## 改善箇所説明図

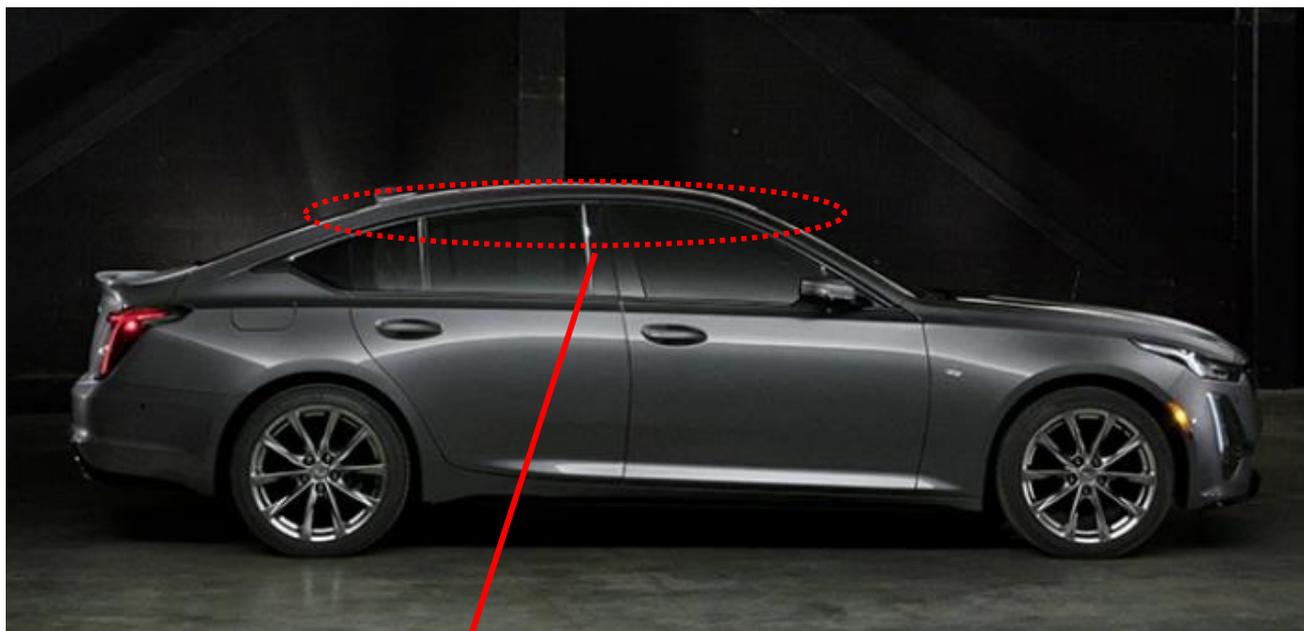
「不具合発生箇所」

は、ルーフレールエアバッグを示す。

車両製造工程において、ルーフレールエアバッグを取付ける際に誤ってねじれて取付けられているものがある。そのため、エアバッグ展開時に正しく展開せず、最悪の場合、乗員が過度の負傷を負うおそれがある。

全車両、ルーフレールエアバッグを点検し、ねじれがある場合は修正する。

運転席側 A ピラー(下側ドアヒンジの下)に青色ペイントを塗布する。
